Formular de evaluare a condițiilor de accesibilitate a clădirilor publice

Categorii	Indicatori	Date colectate
Localitate, raion:	Gura-oituz (Singerei)	
Adresa, strada, nr.:	Gura- Oituz	
Instituția:	Fosta Școala Primară	
Tipul instituției:	Instituție educațională	
Latitudinea:	47.700461 ,	
Longitudinea:	28.342823

Fig. V.23. – Exemplu de conformare a suprafețelor vitrate în cadrul foii de ușă și realizarea contrastului vizual

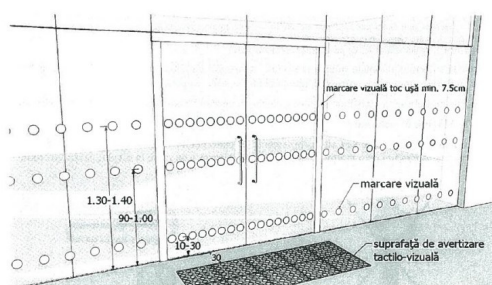
Categorii	Indicatori	Date colectate
	Dimensiuni ușă de intrare:	Dublă: 70 cm + 40 cm Standard: lumina ușii duble trebuie să fie de minim 90 cm Ușa mică din cea dublă este blocată
	Prag ușă de intrare:	Prag exterior și interior cu înălțimile: 10 + 17 cm Standard: pragul trebuie să fie de maxim 2 cm
	Uși în interior:	Lățimea: 100 cm
	Praguri de la ușile de interior:	Prag 1 cu înălțimea: 8 cm Standard: pragul trebuie să fie de maxim 2 cm
	Ușile de la intrare și din interiorul clădirii sunt dotate/marcate corespunzător cu semne contrastante:	Nu Standard: este o diferență de culoare contrastantă (culori închise / culori deschise) între perete și podea

Fig. V.1 Buzunare la coridoare /p.47/

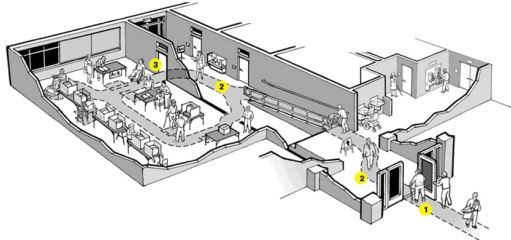
Coridoare:	Da
Lățimea coridorului (în cel mai îngust loc) este peste 150 cm?	Da
Trepte:	Nu
Pardoseala/podeaua în coridor este suprafață accesibilă:	Nu , are denivelări
Suprafață alunecoasă:	Nu
Bariere/obstacole:	Nu
Culori contrastante (este o diferență de culoare contrastantă (culori închise / culori deschise) între perete și podea):	Da
Iluminare bună (lumină de zi și lumină artificială) pe hol și pe culoarele principale:	Da
